Rapport de contrôle d'installations électriques à basse et à très basse tension

RÉF. 24/2024/52982/01:1

DATE DU CONTRÔLE 25/01/2024 **AGENT VISITEUR** Jean-Philippe Givron
ADRESSE DU CONTRÔLE Chaussée de Nivelles 111 - 1472 Vieux Genappe **TYPE DE CONTRÔLE** Visite de contrôle vente ancienne installation (8.4.2.)

Croquis de position élémentaire et descriptif sommaire des tableaux

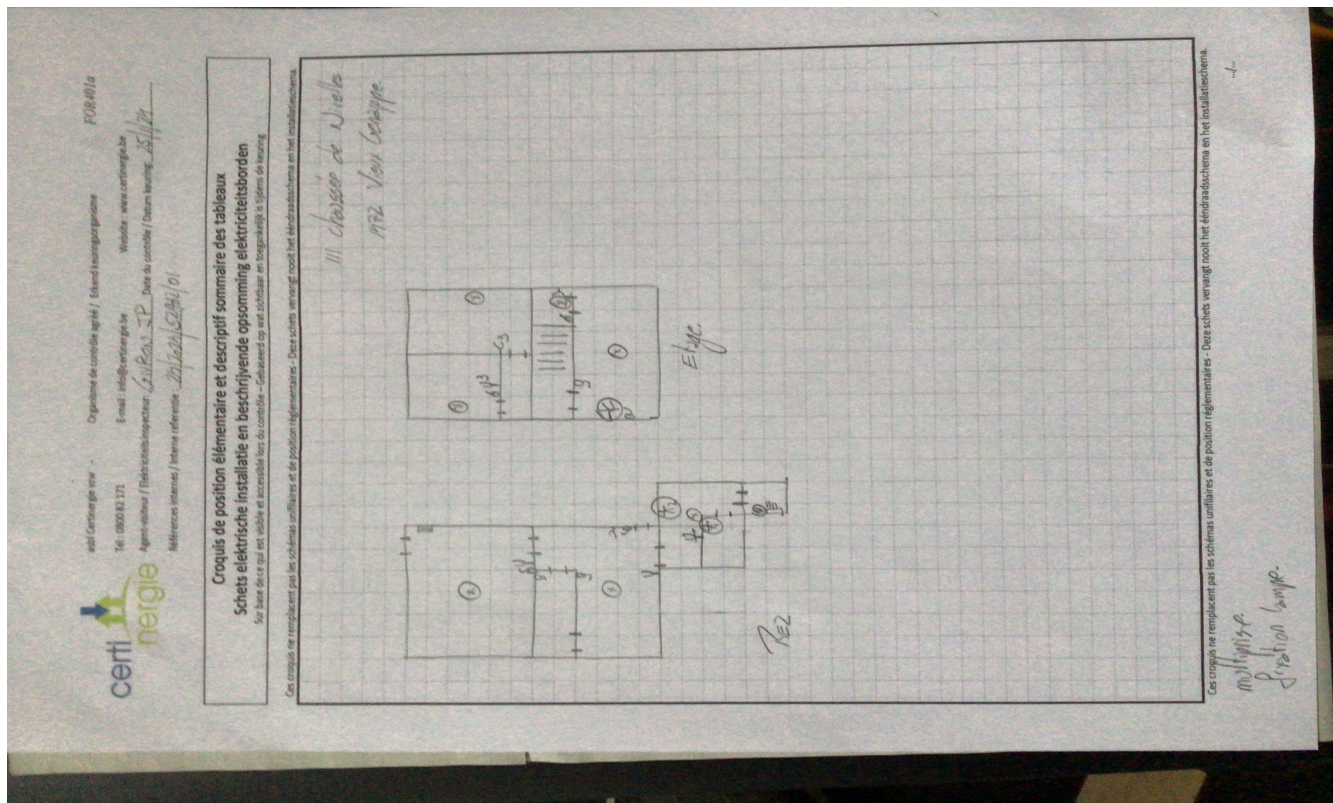
Conformité schéma(s) unifilaire(s) et plan(s) de position	Pas OK	Nombre de tableaux	2 (entrée et toilette)	Nombre de circuits	3
--	--------	---------------------------	------------------------	---------------------------	---

Circuits	2x MJ	2x F	4x MJ
Protection	?A	10kA 16A	10A
Section (mm²)	?	?	?
Conclusion	?	?	?

Le ou les socles de prise en défaut sont localisés dans **la cuisine - la / les chambre(s)**
Circuits en défauts d'isolement **Le défaut d'isolement se situe sur le 2ème circuit.**
